Granlytunet

Kontrollskjema 23397-01 rev.01

Kvalitetssikring områdestabilitet iht. NVE

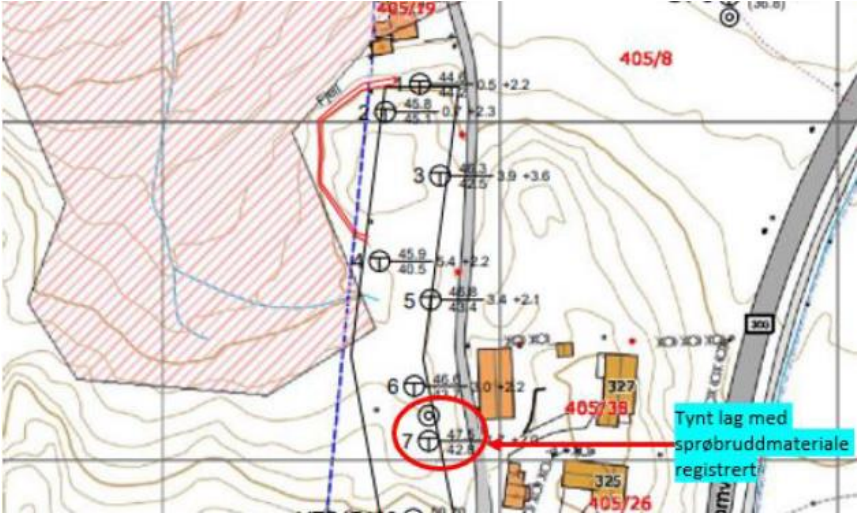
4.4	Er det vurdert behov for supplerende/tiltaksspesifikke grunnundersøkelser?	<i>Se kontrollskjemaets pkt. 4.5 nedenfor.</i>	4	
4.5	Er kritiske skråninger og mulig løsneområde identifisert?	<i>Notat 116870n1_rev1 angir at forekomst av sprøbruddmateriale «etter all sannsynlighet er en lokal forekomst». Vi har i hovedsak ingen innvendinger, men vår vurdering er at det bør tydeliggjøres at det ikke er sprøbruddmateriale vest og nordvest for borpunkt 5-7. Og at tenkte skred i den kartlagte sonen ikke kan påvirke vestre del av tiltaksområdet. Se utsnitt fra fig. 8 nedenfor:</i>	4	L

<p>Kan sprøbruddmaterialet i borpunkt 7 være en del av en mulig sammenhengende forekomst nordvest innover faresonen (rød skarvur på kartutsnitt ovenfor)?</p> <p>Rev.01: Grunnteknikk har dobbeltsjekket og angir i e-post 29.08.2, sitat: «Ut fra en samlet vurdering av nærliggende borer (se også punkt VTS17100 i vedlegget, ligger sør for punkt 7) mener vi i utgangspunktet at det ikke er fare for et større sammenhengende lag med kvikkleire ...»</p>		
4.6	Er største mulige løsneområde tegnet opp?	Det vises kontrollskjemaets pkt. 4.5 ovenfor.	4	
4.7	Er ev. eksisterende sone tilstrekkelig beskrevet?	Beskrevet.	4
